Oggetto: D.lgs. 152/06 Parte Seconda Titolo III bis (Autorizzazione Integrata Ambientale). Installazione ARAP – PAGLIETA - Procedimento di RIESAME AIA n.51/47 del 23/06/2008.

RELAZIONE ISTRUTTORIA CONCLUSIVA per CDS del 23/10/2020.

D.LGS. 152/06 PARTE II, TITOLO III-BIS (AIA)
RELAZIONE ISTRUTTORIA
RIESAME DELL' AIA N° 51/47 DEL 23/06/2008

Impianto ARAP
Sede: Paglieta
Attività IPPC Impianto di depurazione reflui urbani e impianto di trattamento di rifiuti speciali non pericolosi.

FIGURA 1: ESTRATTO DA ETD GIUGNO 2019

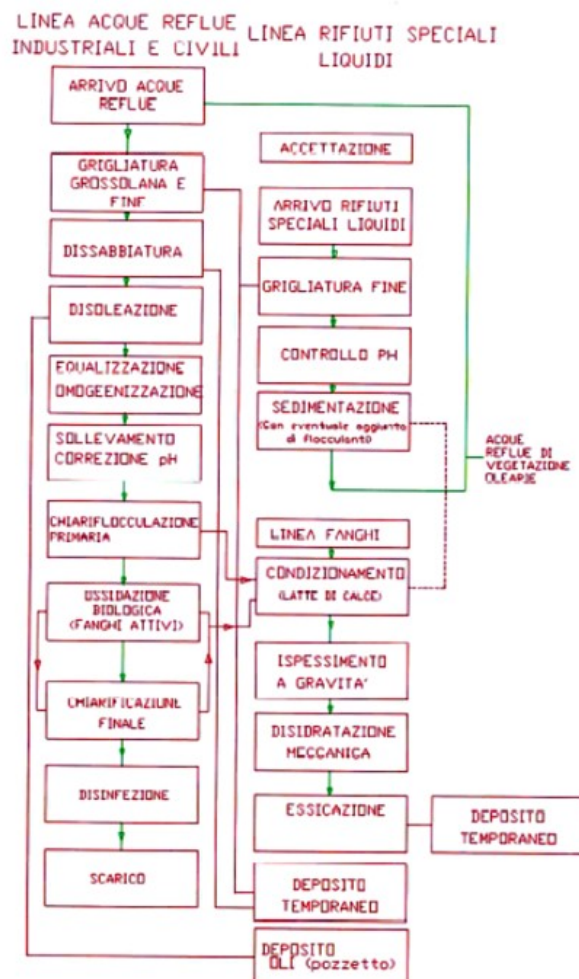
La ditta ha chiarito che è presente una linea di pretrattamento rifiuti come riportato nello schema di **FIGURA 1**: il surnatante di tale pretrattamento (grigliatura, controllo del pH e sedimentazione) è inviato in testa all'impianto di trattamento reflui.

4. Si ritiene che il controllo del pH debba avvenire in automatico mediante anello di controllo feed back. Analogamente deve essere automatizzata l'attivazione delle grigliature. L'azienda ha dichiarato che tale meccanismo è temporizzato solo per la grigliatura grossolana.

- Si ritiene che debba essere prevista una stazione di controllo del pH prima dell'immissione dei reflui al biologico allo scopo di non inibire il trattamento con pH troppo distanti dalla neutralità.
